Informe Consolidado de Solicitud de Aclaraciones, Rectificaciones y/o Ampliaciones Complementario a la Declaración de Impacto Ambiental del Proyecto "Optimización Piscicultura Río del Este"

Nombre del Titular : Salmones Camanchaca S.A.
Nombre del Representante Legal : Manuel Francisco Arriagada Ossa
Dirección : Diego Portales 2000, Piso 13, Puerto Montt, Región de los Lagos

El presente Informe Consolidado de Solicitud de Aclaraciones, Rectificaciones o Ampliaciones a la Declaración de Impacto Ambiental del proyecto "Optimización Piscicultura Río del Este", contiene las observaciones generadas en virtud de la revisión de la Adenda.

Figura 62. Comparación áreas de influencia Escenario 1 y Escenario 2.

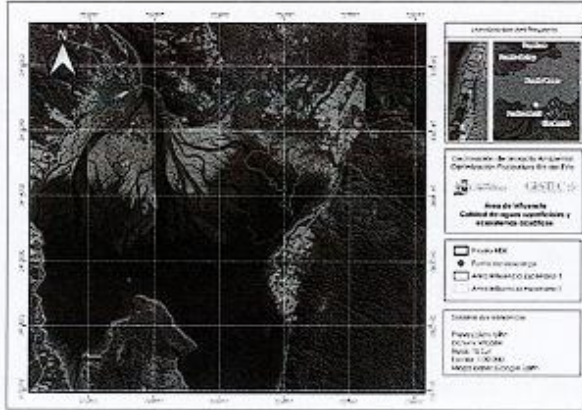
- 4.7 En virtud de los antecedentes presentados en Adenda asociados a la determinación y justificación de las áreas de influencia Ecosistemas acuáticos continentales (Figura 62), se constata que la superficie a impactar se superpone con el área de influencia Ecosistemas acuáticos continentales del proyecto ECO-PISCICULTURA CUYAMCO del Titular Productos del Mar Ventisqueros S.A (Figura A1 Ecosistemas acuáticos continentales agua, en

https://seia.sea.gob.cl/expediente/expedientesEvaluacion.php?modo=ficha&id_expediente=2160951272). Lo anterior se evidencia en las siguientes figuras:

De acuerdo a lo anterior, se solicita al titular justificar la posibilidad de no estar en presencia o generación de un efecto, característica o circunstancia del artículo 11 letra b) de la Ley N°19.300 debido a la acumulación de alteraciones asociadas a ambos proyectos, respecto de los objetos de protección presentes en dichas áreas de influencia.
